日付: 2004 年 4 月 15 日

提出元: 住友電気工業株式会社

題名: 第 9 回 SWG における長野県協同電算殿寄書に対するコメント

図 5-1 実験に使用したケーブルの近端漏話減衰量

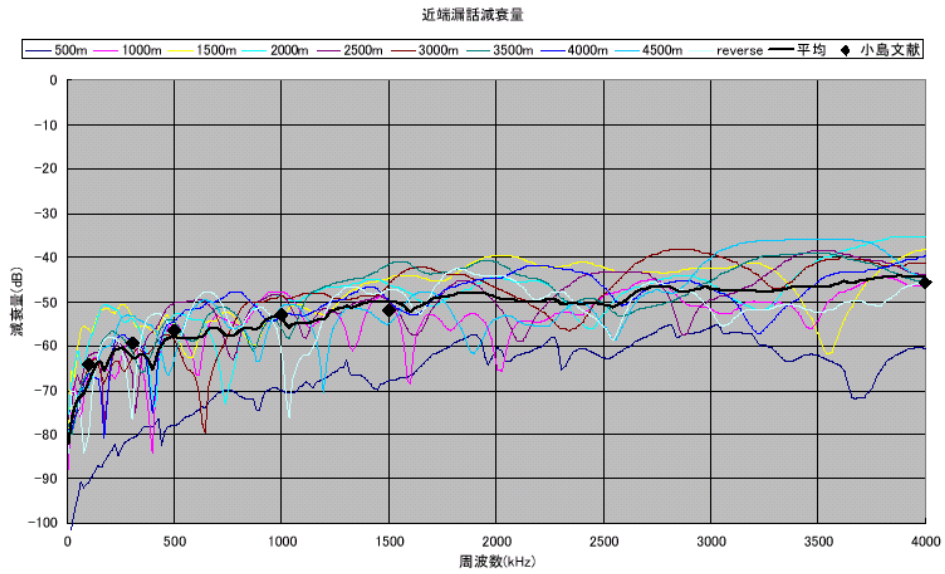
- (意見) 各条件、1 つのケーブルによる測定しか行われておらず、実験サンプル数が少なすぎる。下図の通り、実ケーブルによる漏話は波打った周波数特性をもっており、ケーブルごとに大きくばらつく。多くのサンプルデータを採取し、99% 値をとった値が現在 JJ100.01 で用いられている。したがって、1 つのケーブルの漏話特性が JJ100.01 と傾向が異なる可能性は十分にあり、このデータからは、実験に用いたケーブルがたまたま同一カッド内漏話減衰が小さかったという結論しか導けない。
